# OLSEN TEC

## Parafuso de fixação da Bucha do Motorredutor

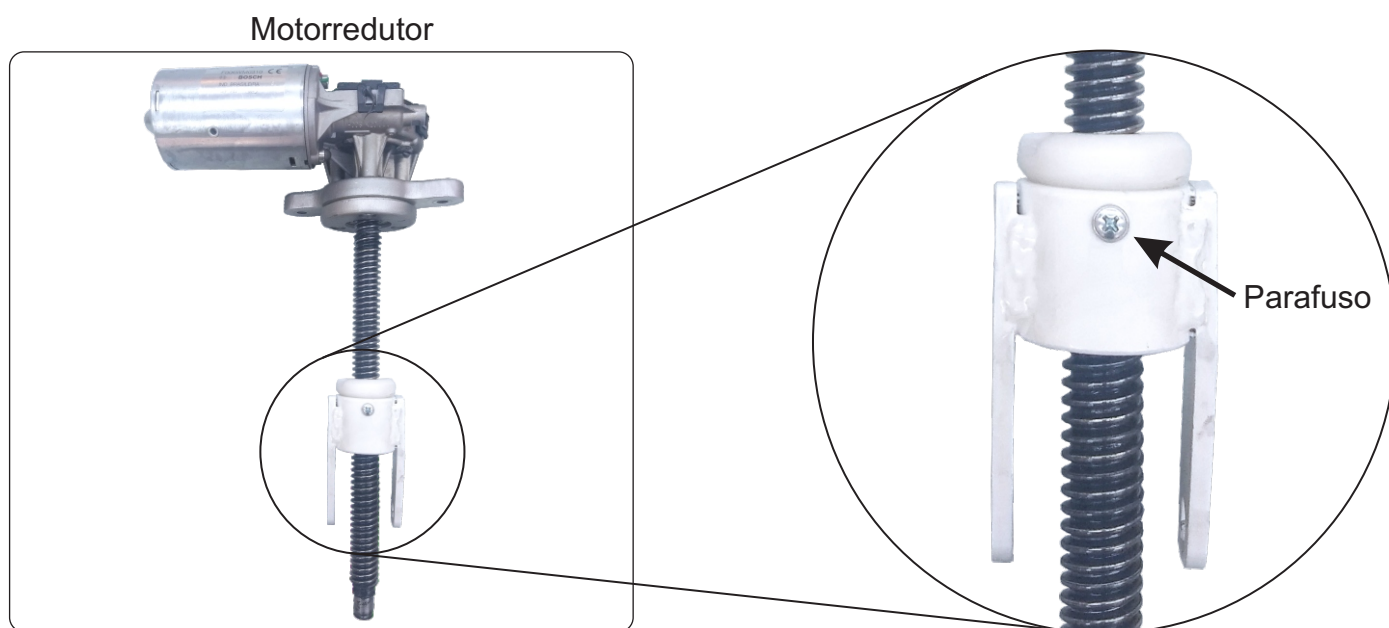
Com o objetivo de melhoria em seus equipamentos, a Olsen modificou o modo de fixação da bucha do motorredutor, incluindo um parafuso de reforço.

A estrutura e montagem da bucha do motorredutor continuam inalteradas, sendo ainda utilizado a cola em sua fixação. O parafuso incluso na estrutura servirá apenas como um reforço, garantindo um melhor desempenho.

Essa alteração valerá para toda linha odontológica e passará a valer a partir do número de série 10022743.
